**CONCURSO DE ARTE PÚBLICO "INTERVENCIÓN DE ARTE EN CONCESIÓN AUTOPISTA CONCEPCIÓN CABRERO, SECTOR ROTONDA CHOLGUAN, COMUNA DE YUNGAY, REGIÓN DEL BIOBÍO".**

**REF. : APRUEBA NOTA ACLARATORIA N° 1.**

**SANTIAGO, 30 OCT. 2019**

Disposición de zona libre para instalación de Escultura

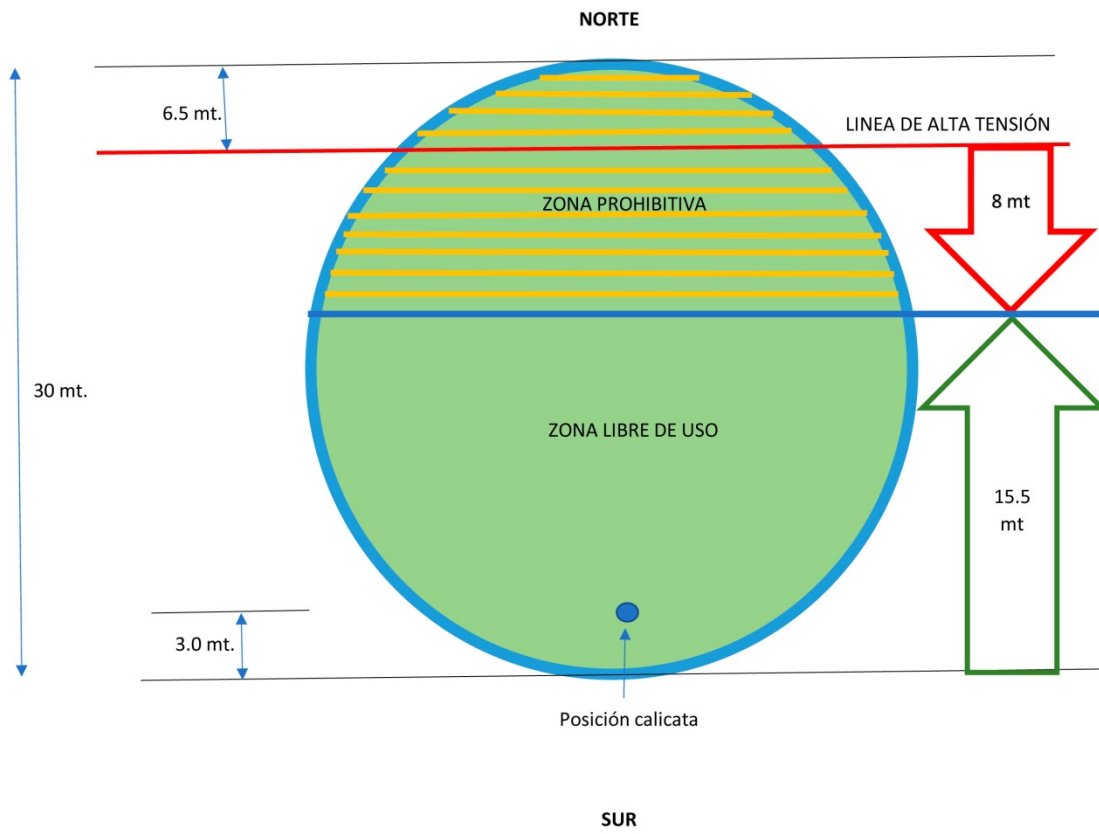
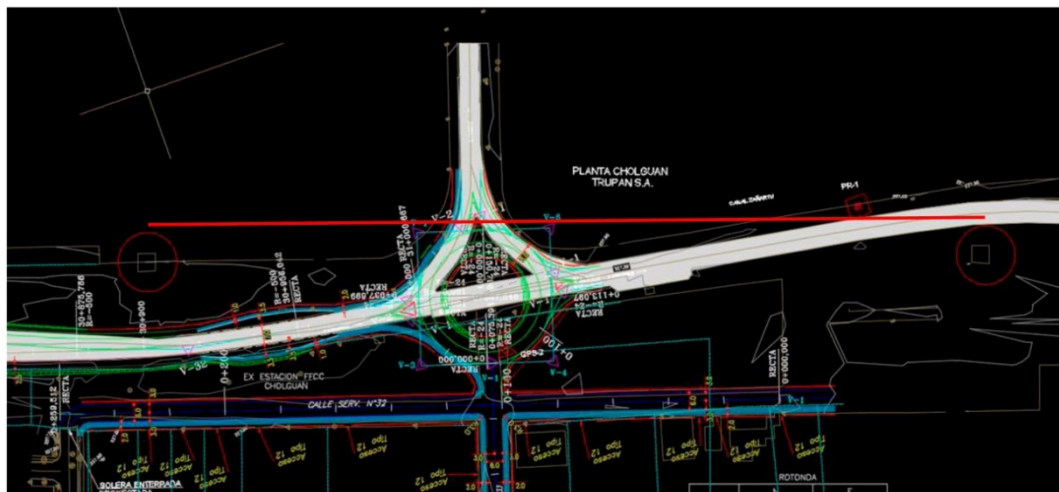
- 13.- Esta Rotonda en su primer tercio (espacio aéreo) a la izquierda de la foto tiene cables de alta tensión y por ley, existe prohibición de construir algo a tantos metros (alrededor de 7) de los cables. Entonces, ¿cuál es el área real de la Rotonda, para la intervención escultórica?, Por favor adjuntar plano con el área bien determinada en planta y corte.

- R13.- Se adjunta información gráfica**

A continuación, se presenta una gráfica que muestra la zona de libre uso para disponer de la escultura a instalar en Rotonda Cholguán (km 31.0).

La línea continua de COLOR ROJO representa la línea de Alta tensión que dispone de un nivel de VOLTAJE de 220 kV y está a una altura del nivel del piso en ele sector de la rotonda a 8.0 mt.

De lo anterior se dispone que dicha altura forme un arco generando una restricción en forma horizontal igual a la vertical en 8.0 mt desprendiéndose una zona prohibitiva de 14.5 mt desde la dirección norte y una distancia libres de restricción de 15.5 mt, medidos desde la zona sur de la rotonda citada.
